Konstr.	Ritad	Godk.	Smst nr.	Ers.	Tolerans där ej annat angivits:
	HG				ISO 2768 m
Dat. 1993-09-24	Skala 1:5		Atlantic H13		Ritn.nr 14252
intra SCANDINAVIAN DESIGN					Ändr. A

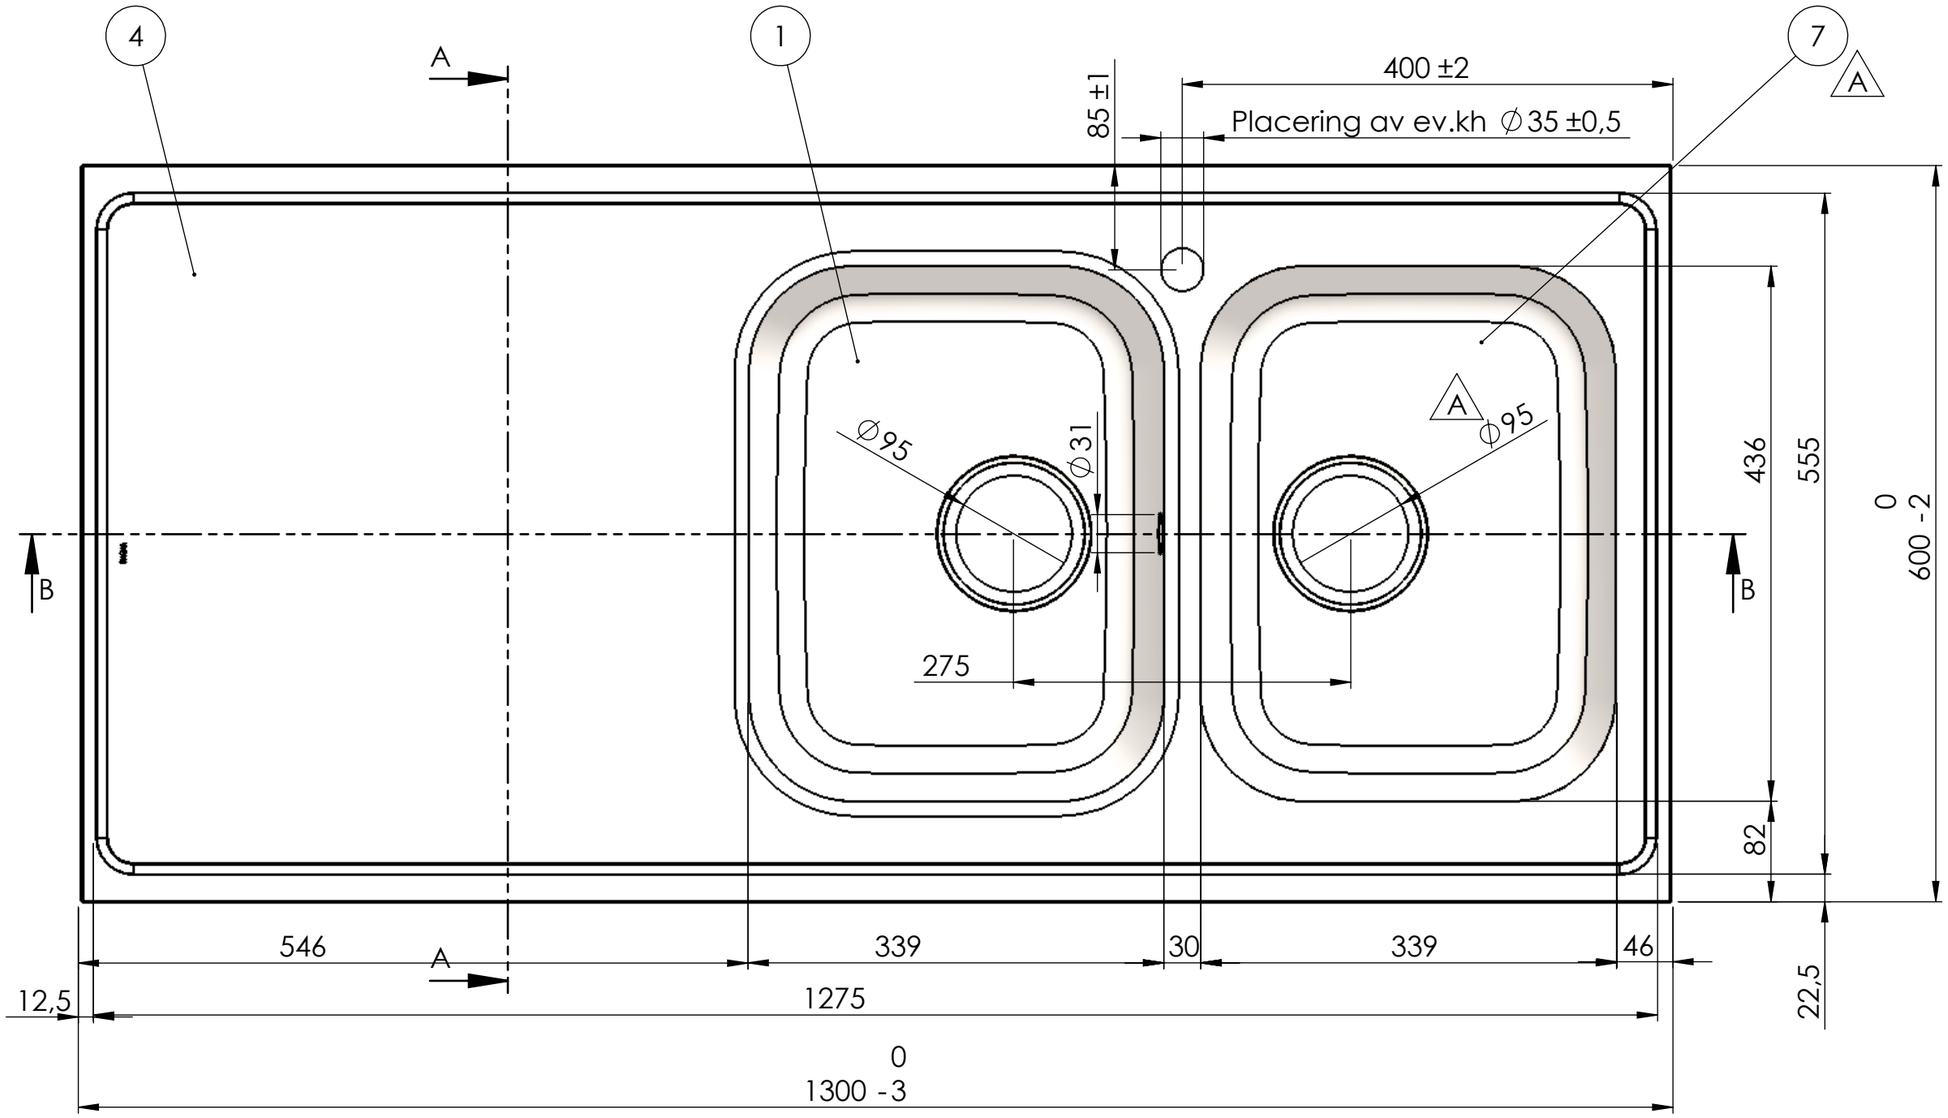
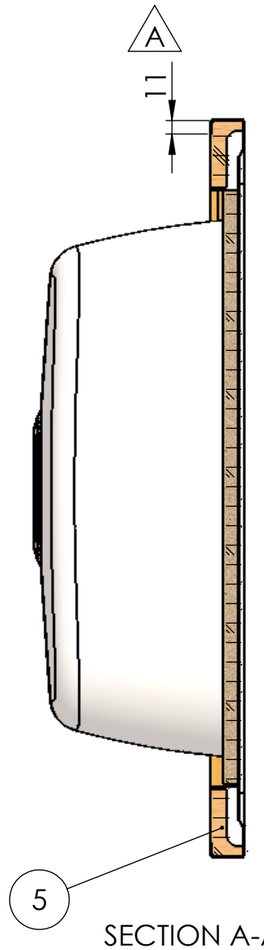
REV.	ANT.	ÄNDRING	DATUM	GODK.
A	6	Windexplatta ersatt med MDF. Kantklipp, ram och gavel ändrade för att vulsten inte ska överstiga 30mm. Omvik långsida var 9mm. Avlopp 51 ersätts av avl 97. Låda 34 stabiliserad med bombering R700.	2013-05-16	MR
